BOLLETTINO - BULLETIN

TECNICO • TECHNICAL	●	GRUPPO • GROUP	3
RICAMBI • SPARE PARTS	●	NR • NO	64
INFORMAZIONI • INFORMATION		DATA • DATE	05-05

MODELS: Brushcutters 8550 BOSS
SUBJECT: Anti-vibration mounts

Fig.2

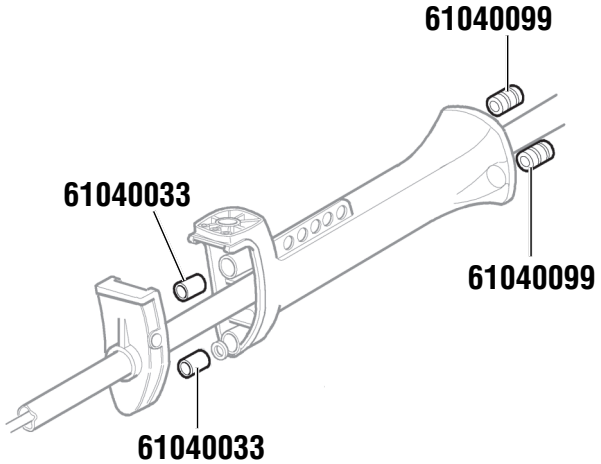
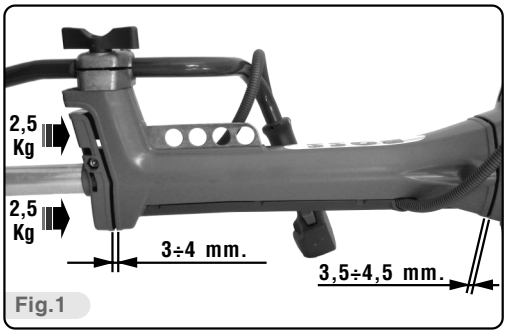
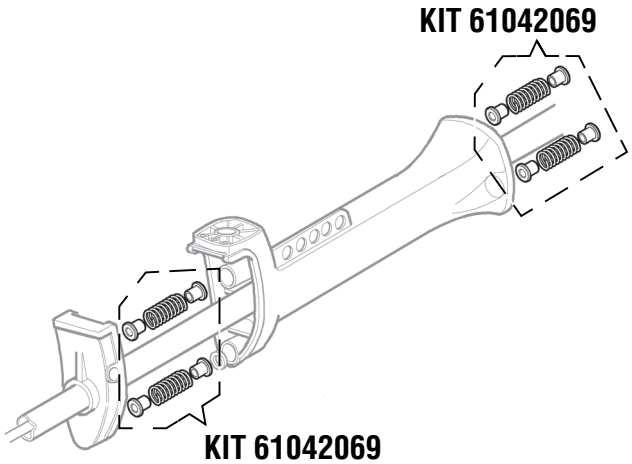
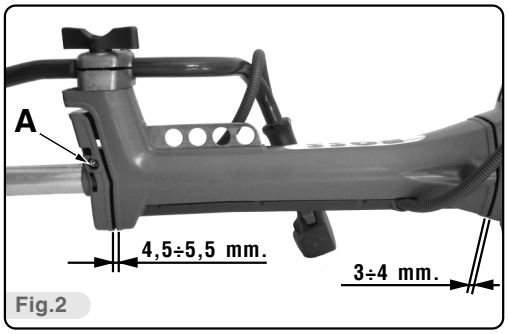
DESCRIPTIONS: Product improvement: introduction of a new more efficient and more rugged anti-vibration system composed of 4 anti-vibration springs + 8 supports.

INTERCHANGEABILITY: Yes, using the kit (composed of 2 springs and 4 supports).

NOTES: We advise against replacing individual pre-modification anti-vibration mounts (P/N 61040033 / P/N 61040099). Use kit P/N 61042069. Preload the springs by pushing the front clamp until obtaining the clearance shown in fig.2. Secure by means of screw "A".
